POP information

(No.18017)

AVDEL ツール Genesis nG 1, 2, 3, 2s のマンドレルコレクター変更のお知らせ

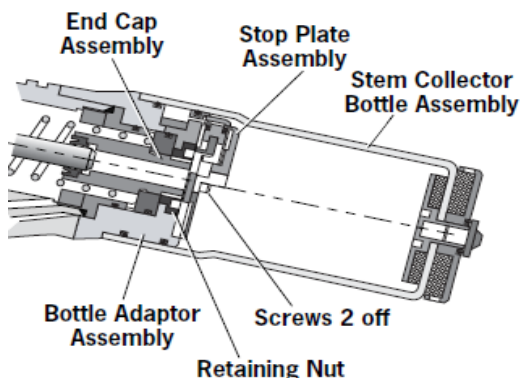
拝啓 時下益々ご清祥のこととお喜び申し上げます。平素は格別のご高配を賜り厚くお礼申し上げます。AVDEL ツール Genesis nG シリーズのマンドレルコレクターについて、マンドレル廃棄の際、より効率良い作業を可能とするためコレクターボトルの固定方法を 1/4 回転で取り外しが可能な仕様に切り替えさせていただきます。

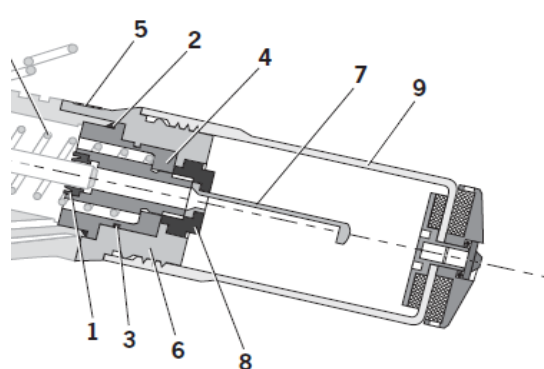
以前に取り扱っていた旧型ボトル形状のマンドレルコレクターは、交換パーツを含め、既に販売を中止しております。この旧型ボトル形状のマンドレルコレクター付きのツールに関し、コレクターボトルの交換が必要になった場合、下添付表のパーツに切り替えていただくことで、修理対応が可能となる旨、何卒ご理解いただけますよう、よろしくお願いいたします。

変更対象部品(廃止)

後継部品
